**PROJET DE PLATEFORME DE LOGISTIQUE URBAINE MULTIMODALE
SUR LE PORT DE GENNEVILLIERS (92)**

PROJET GREEN DOCK

Avis de l'autorité environnementale

**Avis délibéré
sur le projet de plateforme logistique multimodale
« Green Dock » à Gennevilliers (92)**

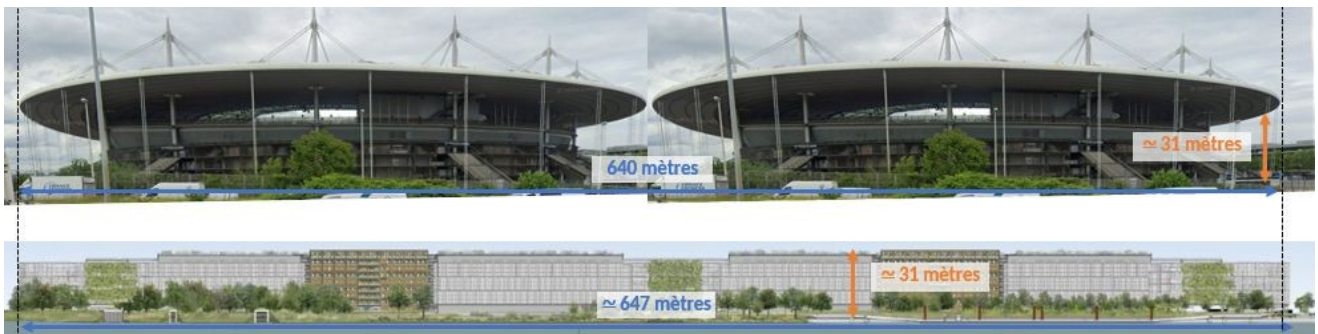
Le pétitionnaire affirme que « l'architecture soignée et végétalisée du futur bâtiment permettra de cacher l'arrière-plan industriel pour les habitations localisées côté Nord de la Seine. » (p. 549), et que « le projet, de par sa hauteur, permettra également d'empêcher les co-visibilités depuis les berges de Seine vers les installations de stockage d'hydrocarbures des sites SOGEPP et TRAPIL » (p. 583). Pour l'Autorité environnementale, cette affirmation est subjective, et ne tient pas compte de la ripisylve qui se développe depuis l'abandon du site, qui participe probablement davantage à limiter les co-visibilité depuis les berges vers les installations de stockage d'hydrocarbures. De plus, on peut constater sur l'illustration 15 que les cuves n'étaient déjà que peu visibles avec les anciens bâtiments, pourtant plus de deux fois moins hauts.

Illustration 18- au centre, l'emprise projet entourée en pointillés rouges, l'emprise du bâtiment en blanc, la voirie pom-

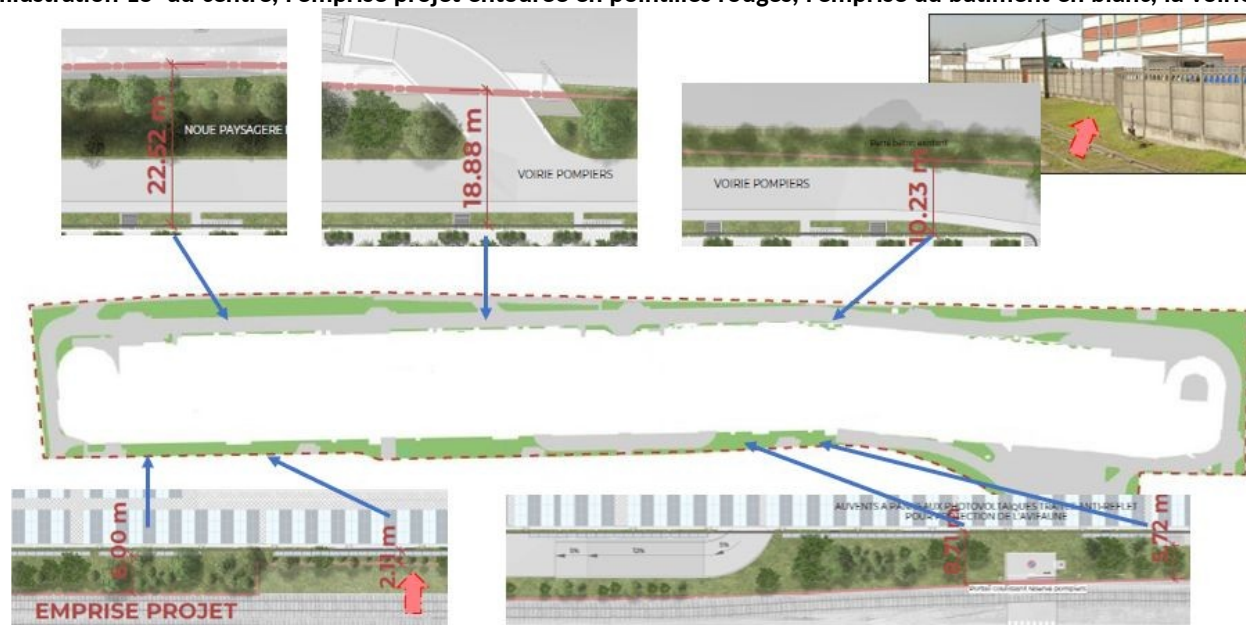
Il est également indiqué que le bâtiment est implanté le plus au sud possible du terrain « afin de laisser le plus d'espace possible au paysagement de la berge nord du projet ». L'Autorité environnementale note qu'étant donné que le bâtiment et les structures associées (voiries, parkings) couvrent 80,2 % de l'emprise projet²², l'espace en question reste très limité. De plus, l'ensemble composé du bâtiment, de ses voies de dessertes et de la voirie pour les pompiers ne pouvait pas réellement être décalé vers le nord : au niveau de la courbure du bâti, il n'y a que 10,23 mètres de large, soit 4,23 mètres sans la voirie « pompiers », dont moins de la moitié côté berge d'après l'illustration 18.

(13) L'Autorité environnementale recommande de modifier le projet de manière à favoriser la végétalisation des berges sur une largeur de 10 à 20 mètres sans conflit d'usage avec la voirie et restaurer la continuité du corridor alluvial.

Illustration 21- Ombres projetées le 23 septembre. En haut, étude d'impact p. 538, en bas Driat. Avec 8 h au lieu de 9 h, puis à 12h et 15h.

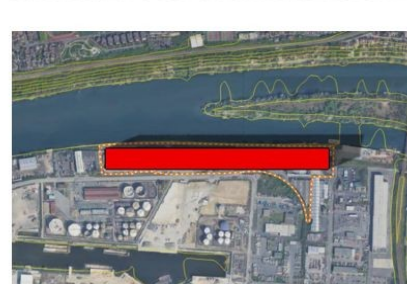
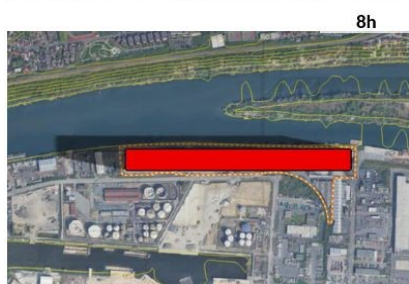
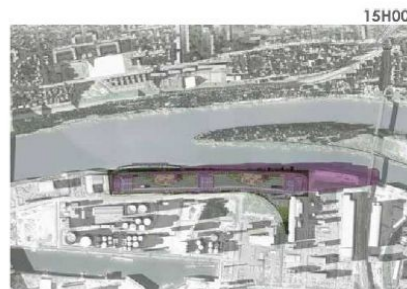
On constate qu'à 8h, l'ombre est plus importante qu'à 9h, et on comprend qu'à 19h - 19h30, l'ombre aurait été bien plus grande qu'à l'horaire choisi de 15h.

Illustration 22- :Ombres projetées le 21 décembre. En haut, étude d'impact p. 539, dessous Drieat.

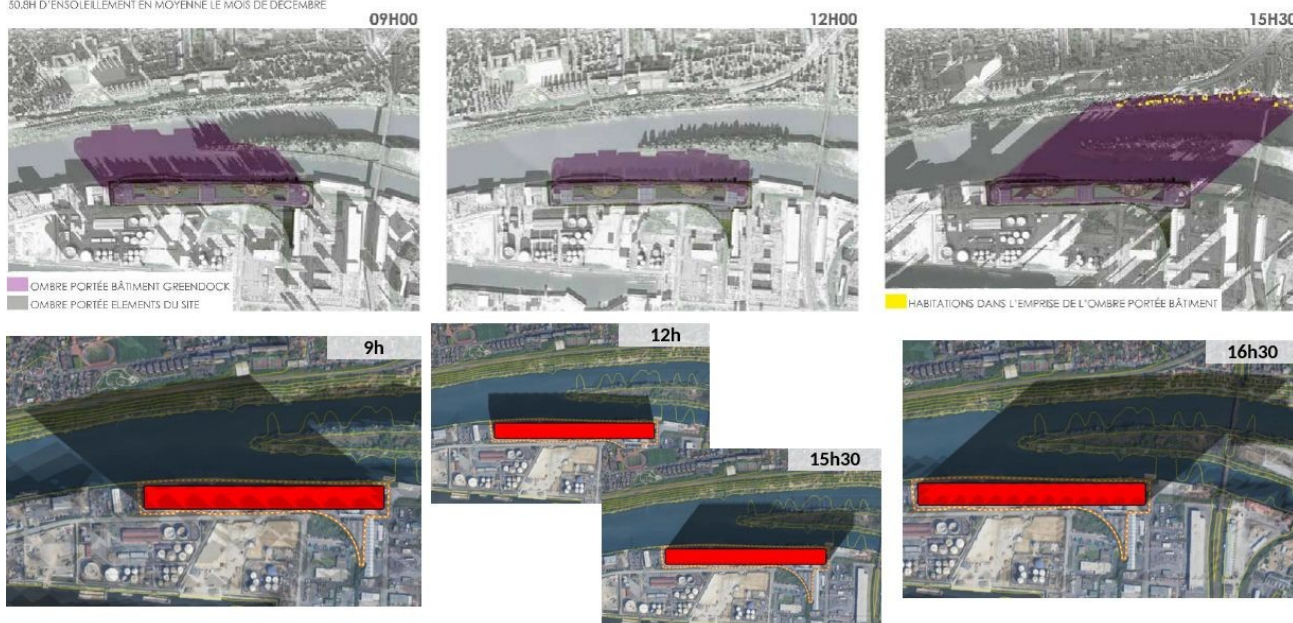
L'Autorité environnementale constate qu'à 9 h une partie de la zone Natura 2000 est dans l'ombre, elle le restera toute la journée. Le matin, puis vers 15h30, une partie de la berge côté Épinay-sur-Seine sera dans l'ombre. Vers 16h-16h30 une partie des habitants sera dans l'ombre.

Illustration 25- Principaux corridors à préserver ou à restaurer dans la commune de Gennevilliers (ARB - IDF, modifié par la MRAe)

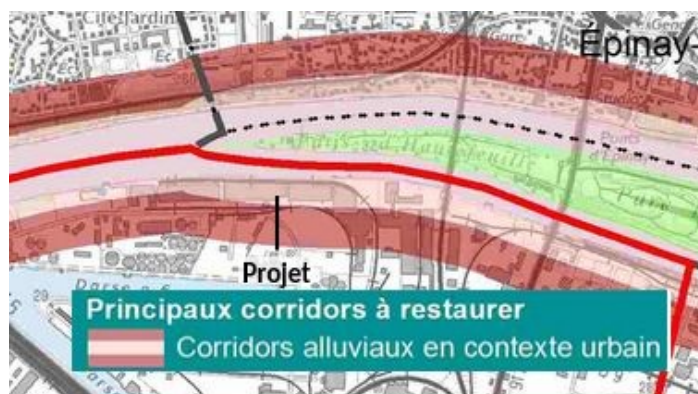
L'Autorité environnementale souligne le fait que si la berge est entre 10 et 22 mètres du bâtiment, entre les deux se trouve une voirie pompier imperméable de six mètres de large.

Le projet prévoit la végétalisation de la part restante de la berge. Toutefois, une végétalisation sur une largeur aussi faible ne permettra vraisemblablement pas de restaurer des habitats fonctionnels. En effet, la végétation sera exposée à des effets de bords intense du fait de l'imperméabilisation de la voirie et susceptible d'être régulièrement soumise à des pressions d'origine humaine. De fait, sa valeur fonctionnelle pour la faune sera affaiblie et elle ne participera pas à restaurer les continuités écologiques identifiées.

Illustration 31- Sources de gaz à effet de serre par poste (p. 414). Quel que soit le scénario, le plus gros poste d'émission de gaz à effet de serre est le fret amont, 88 % pour le projet « classique » et 73 % pour « Green Dock ».

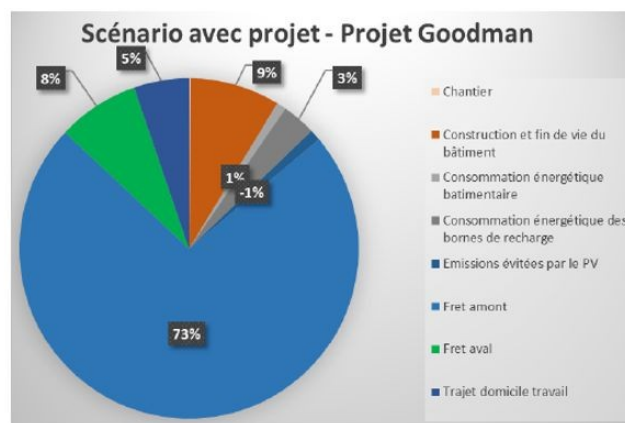
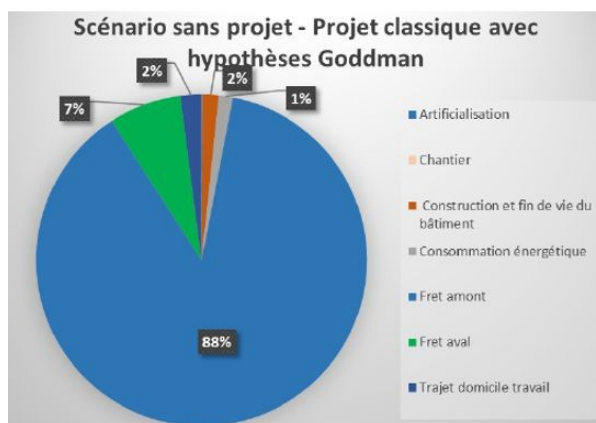
L'Autorité environnementale considère qu'en l'état, il n'est pas possible de juger du bilan carbone en tonnes équivalent carbone par an du projet, ni du bénéfice apporté par le projet au regard d'un autre, sans connaître davantage le transport des marchandises en amont : leur zone d'origine ainsi que les différentes parts modales.
